[改善箇所説明図] ⑤

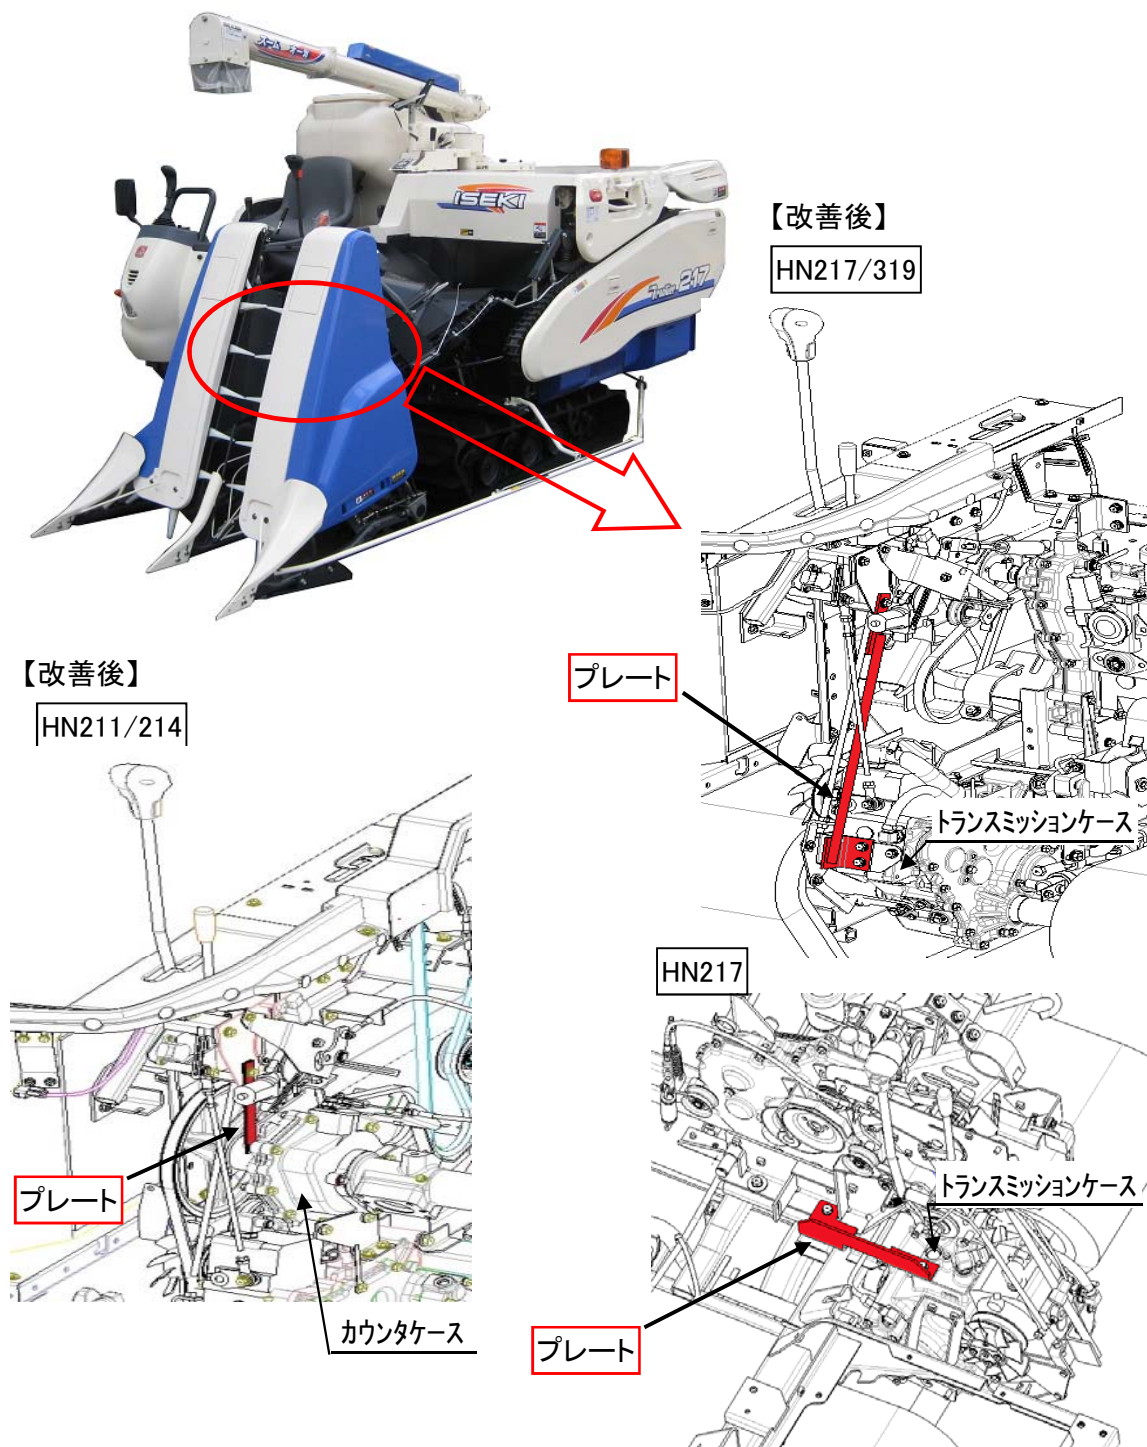
不具合発生箇所

動力伝達装置において、主変速レバー取り付け部のフレーム剛性が不足しているため、フレームがたわみ主変速レバー支点部の位置が移動する
 場合がある。また、トランスミッションの固定方法が不適切なため、
 車軸からの負荷でトランスミッションケースに回転トルクがかかり、
 HST(静油圧式無段変速機)トラニオン位置が変化する場合がある。
 そのため、主変速レバーを中立位置にしても、機体が停止しないおそれ
 がある。

改善内容

全車両、対策部品を追加する。

識別

追加装着した部品で識別する。
